O.WR.D-3.2413.131.2017.1.ap

Dotyczy: zamówienia publicznego na: **Opracowanie dokumentacji projektowej dla zadania pod nazwą: „Przebudowa drogi krajowej nr 39 na odcinkach Biedrzychów – Wyszonowice, Częstocice – Owczary”**

Działając w trybie art. 38 ust. 2 oraz ust. 4 ustawy z dnia 29 stycznia 2004 roku Prawo zamówień publicznych (Dz. U. z 2015 r., poz. 2164 ze zm.), zwanej dalej ustawą Pzp, Zamawiający przekazuje treść zapytania, które wpłynęło w formie e-mailowej, wraz z wyjaśnieniami:

GDDKIA Oddział we Wrocławiu Rejon w Oleśnicy	RYСУNEK INWENTARYZACYJNY	DROGA KRAJOWA NR 39	JNI	długość [m]	szerokość [m]	powierzchnia [m ²]	nośność [kN]
		most w km 36+506 w m. Częstocice	16270106	12,70	7,60	96,52	30

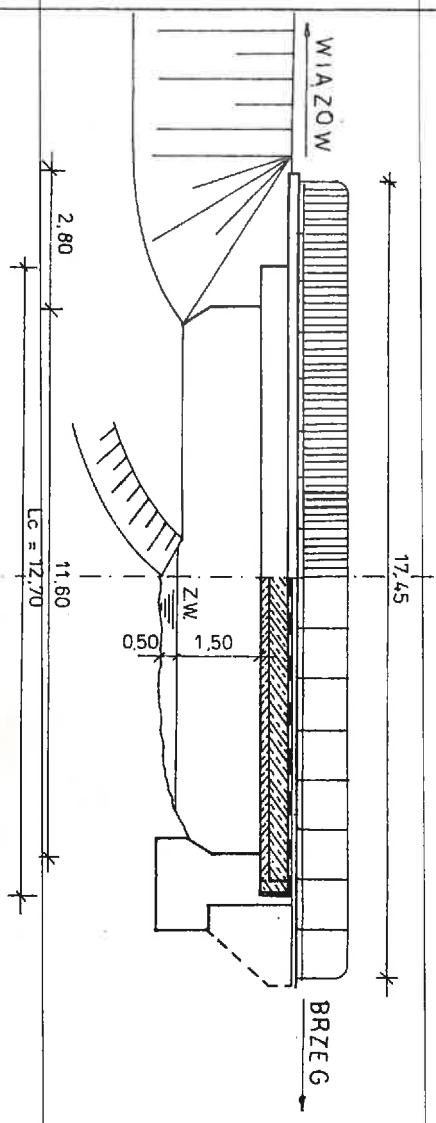
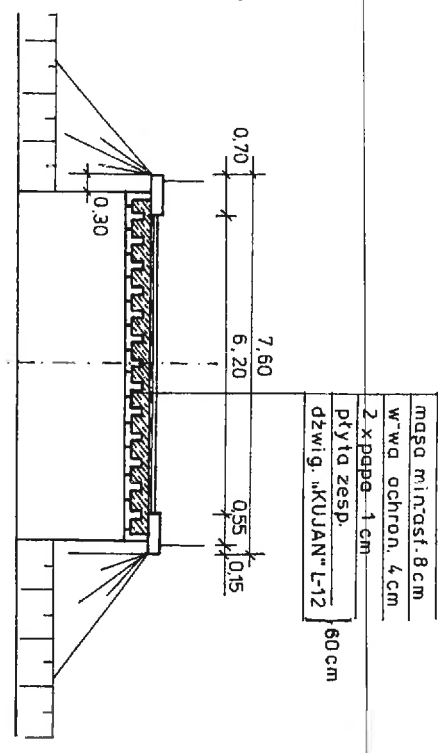
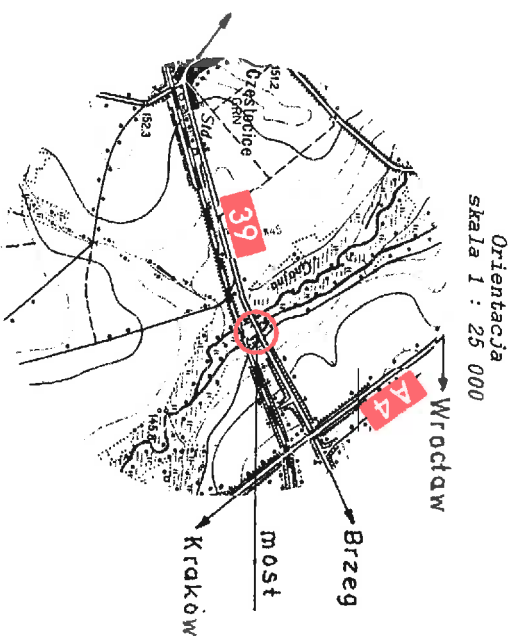
Prosimy o udostępnienie karty mostu nad rzeką Gnojna - jest to niezbędne do określenia zakresu robót budowlanych, jakie należy przeprowadzić, aby uzyskać klasę nośności „A”.

Zamawiający posiada kartę obiektu mostowego jak w załączeniu nr 2.

GDDKIA Oddział we Wrocławiu Rejon w Oleśnicy	RYСУNEK INWENTARYZACYJNY	DROGA KRAJOWA NR 39	JNI	długość [m]	szerokość [m]	powierzchnia [m ²]	mośność [KN]
		most w km 23+006 w m. Głęboka	16300065	12,70	7,45	94,62	30

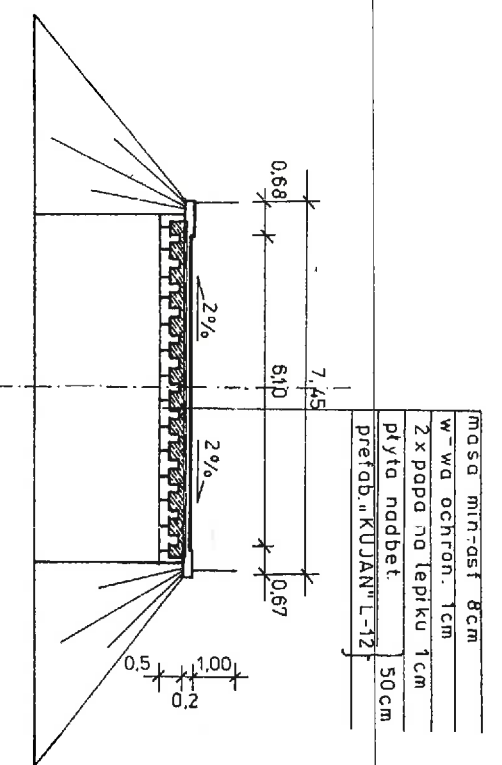
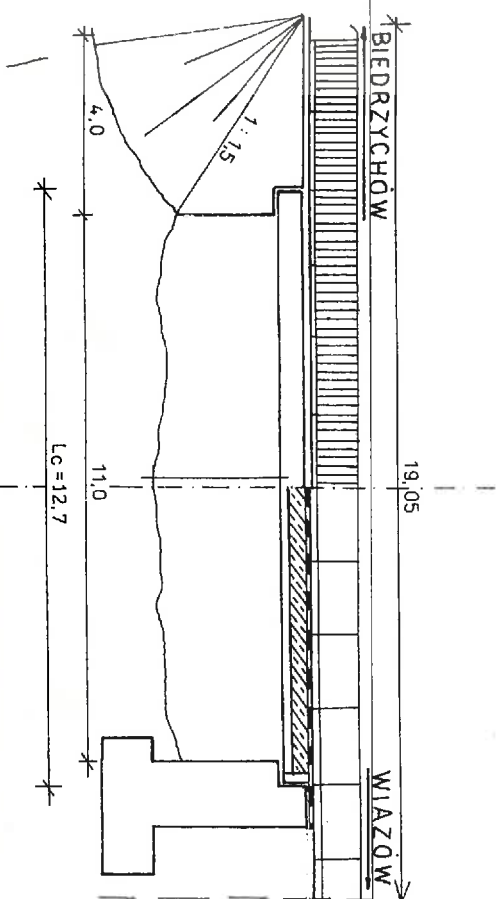
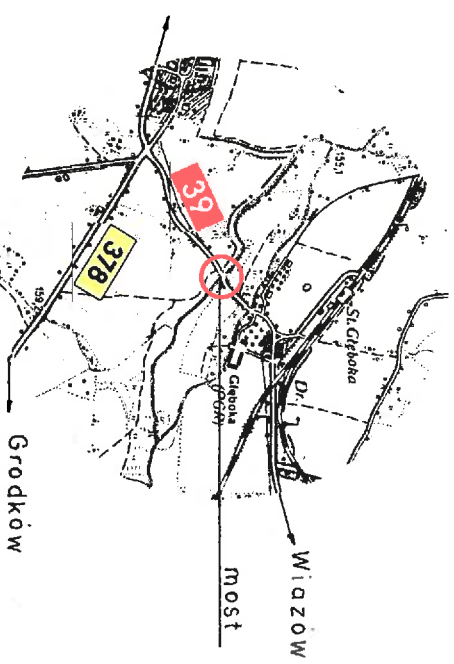
Prosimy o udostępnienie karty mostu nad rzeką Krynką - jest to niezbędne do określenia zakresu robót budowlanych, jakie należy przeprowadzić, aby uzyskać klasę nośności „A”.

Zamawiający posiada kartę obiektu mostowego jak w załączeniu nr 4.
